PROVINCIA DI GENOVA
Deliberazione del Commissario Straordinario
con i poteri della Giunta Provinciale

Deliberazione n. 7

OGGETTO: Piano di bacino Ambito 15. Approvazione di variante non sostanziale ai sensi dell'art.10 c.5 della L.R. 58/2009 per l'aggiornamento della perimetrazione delle fasce di inondabilità del torrente Recco in Comune di Recco a seguito della realizzazione degli interventi di sistemazione idraulica da parte della Civica Amministrazione.

Stralci documenti modificati

Figura 2: Carta delle aree inondabili e storicamente inondate – proposta di modifica

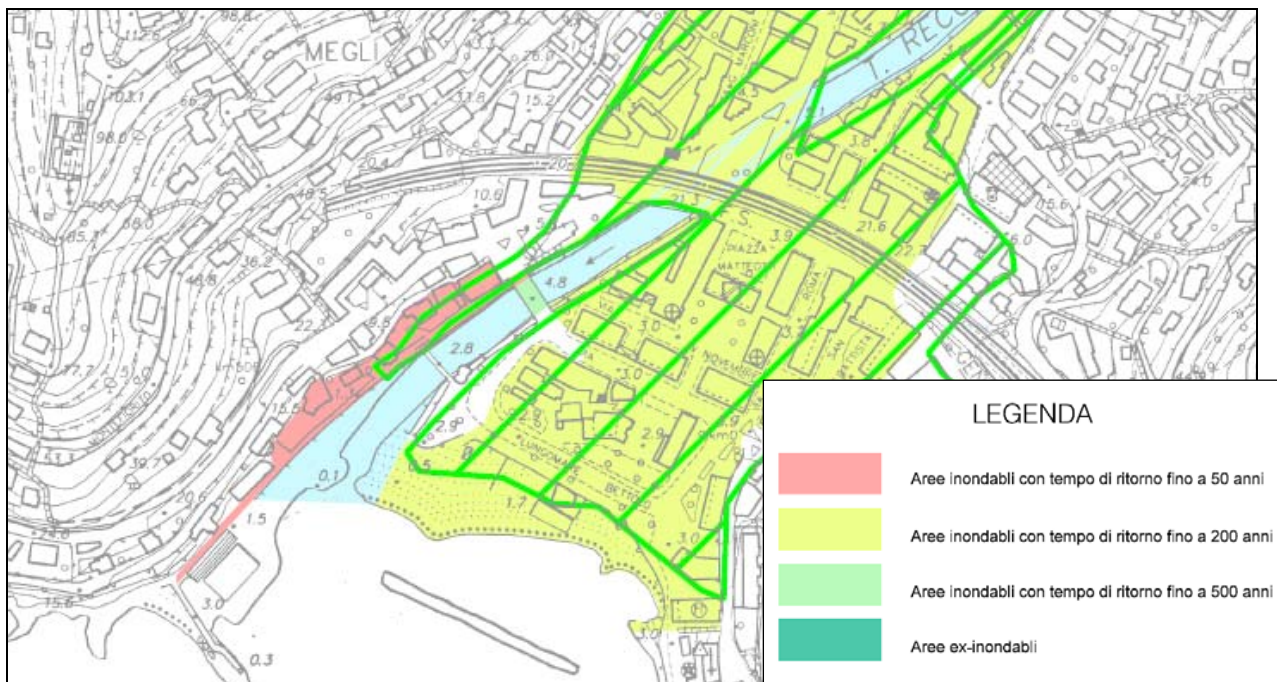
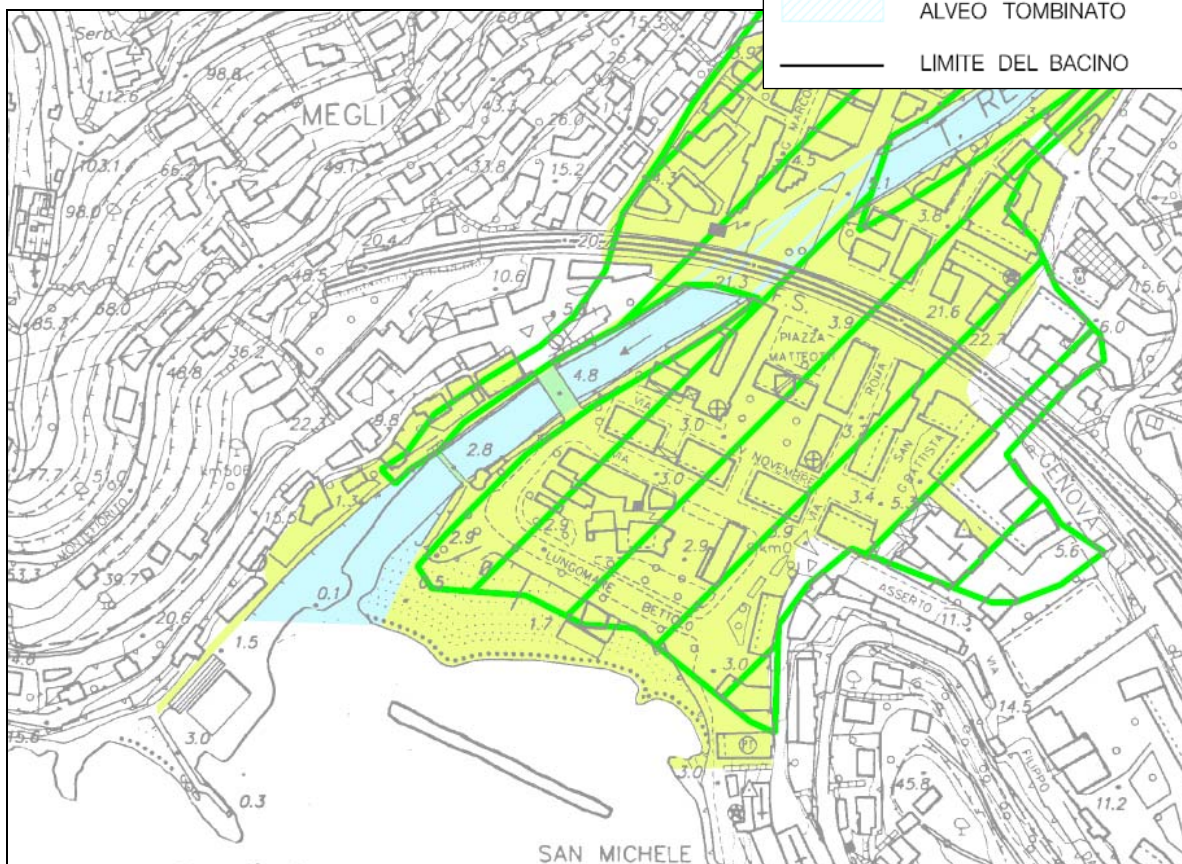
Dato atto che con le note n. 26013 del 28/2/2012 e n.49055 del 17/4/2012 la Provincia ha trasmesso al CTB, per l'acquisizione del prescritto parere, la proposta di variante per la modifica delle fasce di inondabilità delle aree in sponda destra, attualmente inserite in fascia A, classificandole in fascia B per mancanza della componente cinetica del franco idraulico, ed inserendo in Fascia C per mancanza di franco un'area limitrofa alla sponda sinistra che prima non risultava compresa in nessuna fascia di inondabilità;

- in merito alla prescrizione 6 non si rileva alcuna discontinuità topografica tra la zona in fascia B e quella in fascia C; pertanto si ritiene corretto aggiornare la perimetrazione in sponda sinistra classificandola come Fascia B ed eliminando l'isola in fascia C;

Figura 4: Carta delle fasce fluviali – proposta di modifica

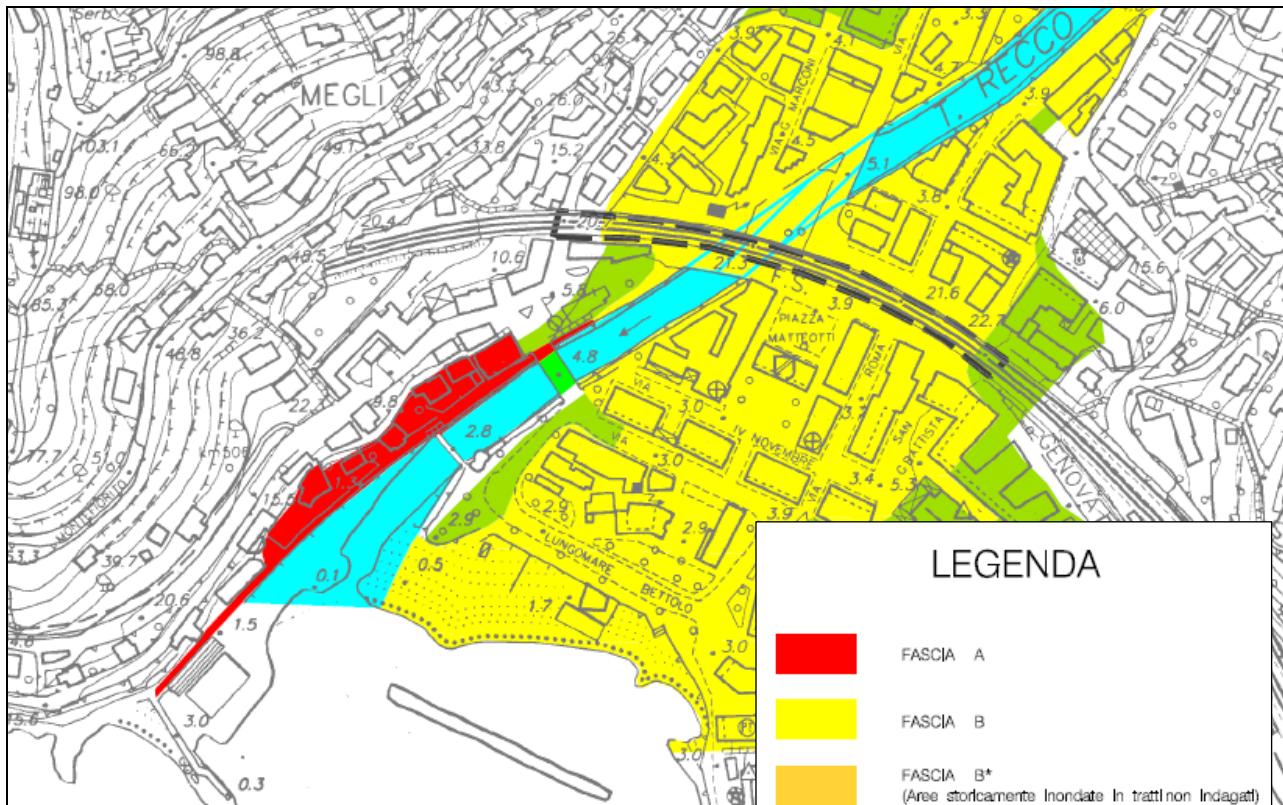
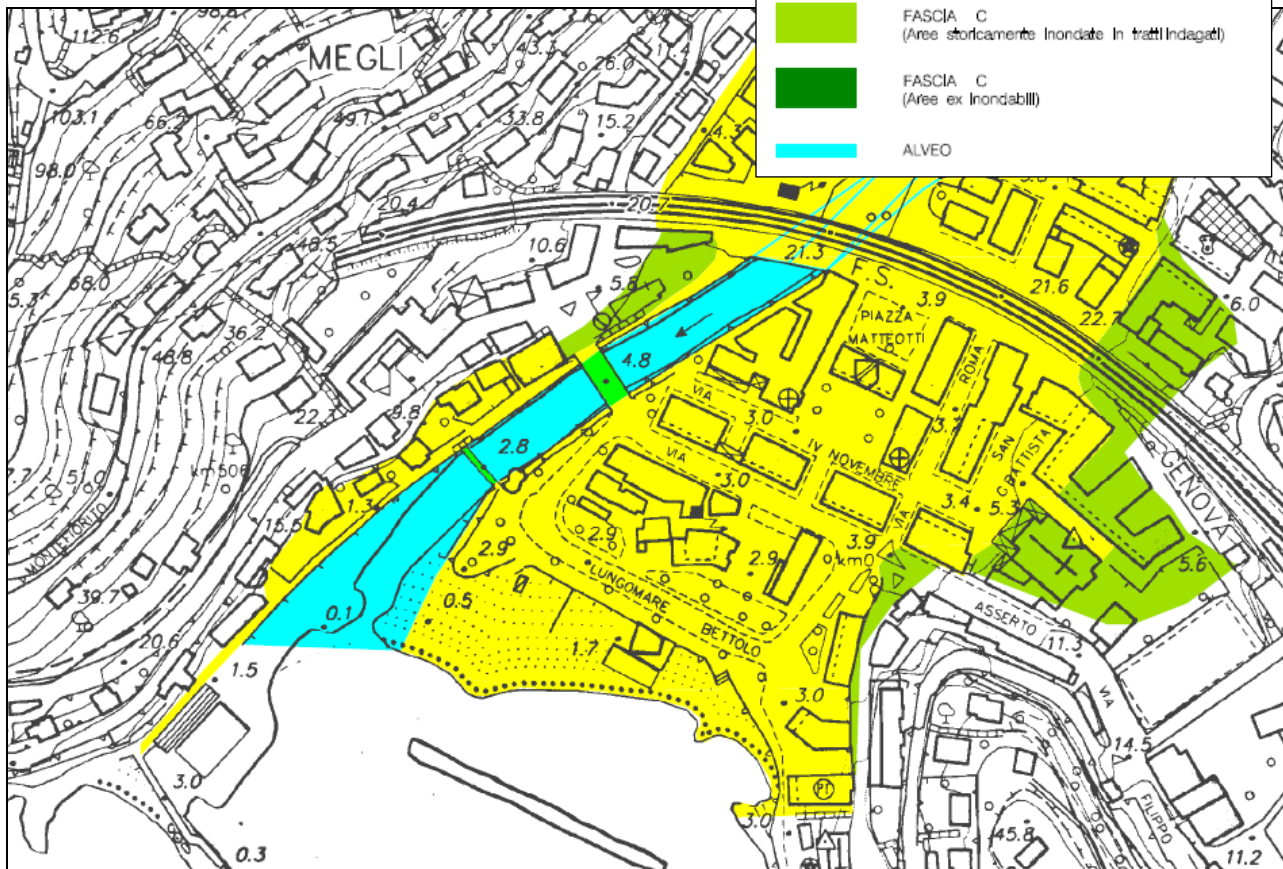
6. *verificare l'opportunità di aggiornare la perimetrazione in sponda sinistra, dove è presente una fascia C limitrofa alle opere spondali e contornata da zone di fascia B, sulla base anche di valutazioni dell'effettiva topografia dell'area.*

Figura 6: Carta del rischio idraulico – proposta di modifica

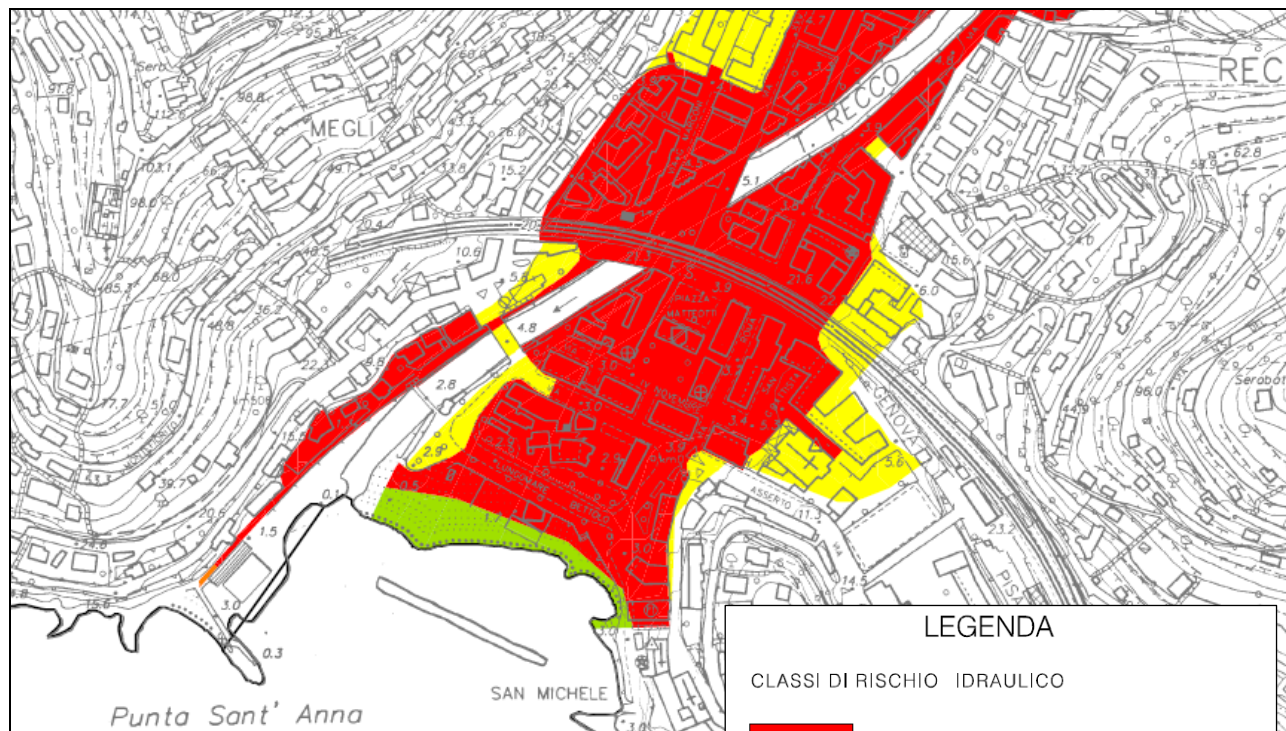
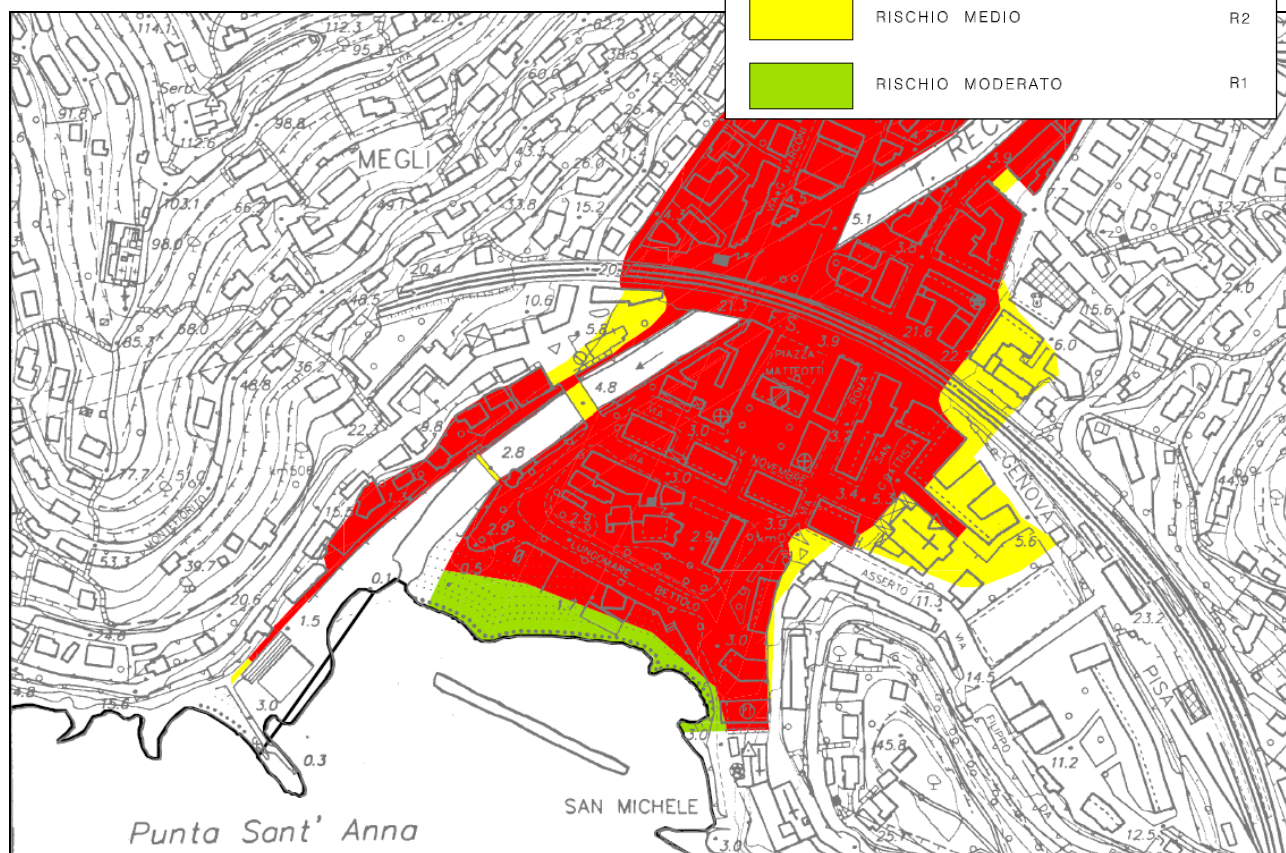
- la zona oggetto dell'osservazione è stata compresa con la presente variante in fascia B, soggetta a pericolosità idraulica media e classificata nella carta del rischio idraulico come area a rischio molto elevato, massimo livello di rischio previsto;

Figura 8: stralcio profilo proposta di modifica

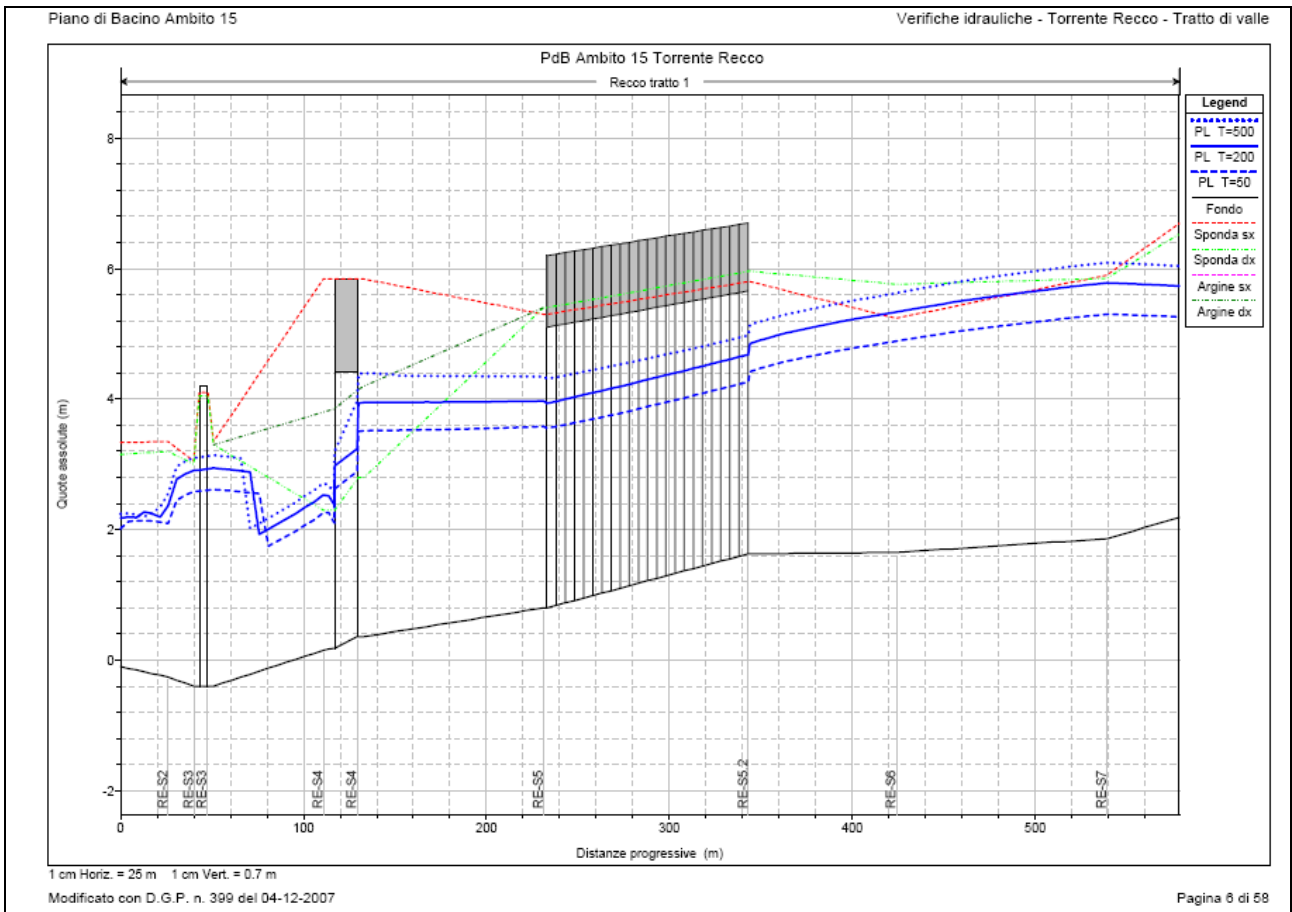
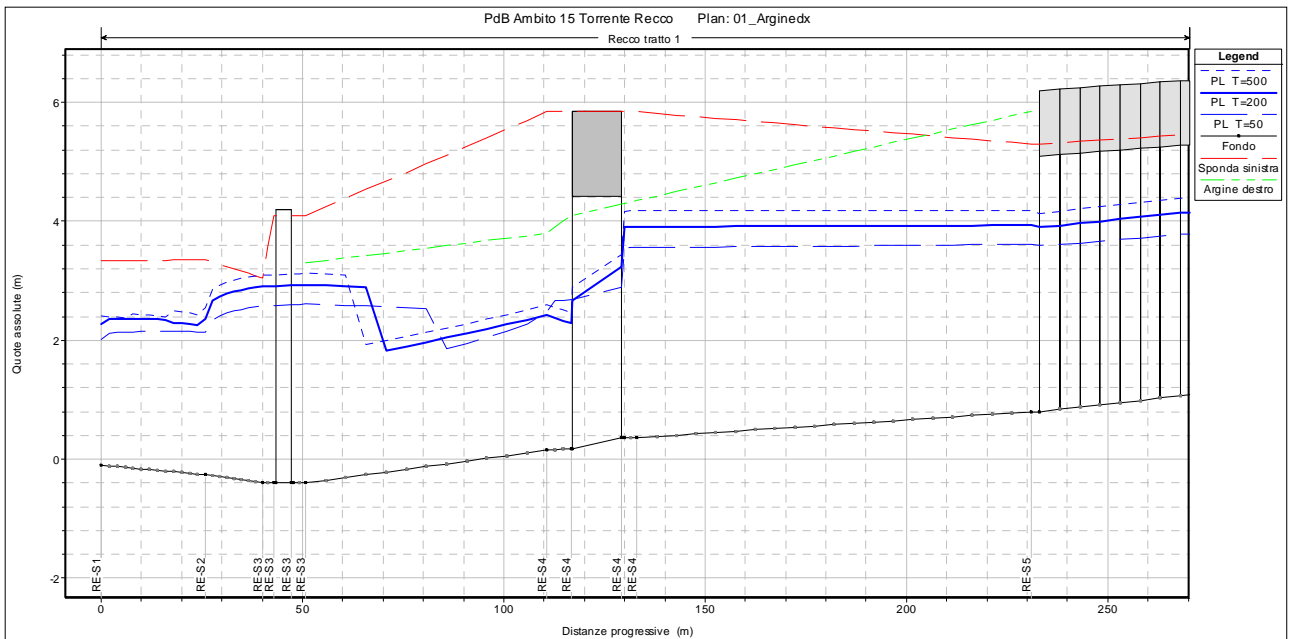
5. *verificare la possibile situazione di carenza di franco per la portata cinquantennale nel tratto immediatamente a valle del ponte, verificando se ciò può comportare una pericolosità residua 50-ennale nella zona e/o la conseguente necessità di ulteriori interventi di completamento rispetto a quelli realizzati;*

- in ordine alla prescrizione 5, nella sezione più critica il franco non è garantito per 12 cm rispetto al valore del carico cinetico; tuttavia - tenuto conto che la corrente risulta piuttosto lenta ($Fr=0,61$) e che tale sezione è posta a valle, e non a monte, di ogni attraversamento in prossimità dello sbocco a mare – si ritiene che non sussistono rischi di ostruzione dell'alveo e condizioni di pericolosità residua per la portata cinquantennale;
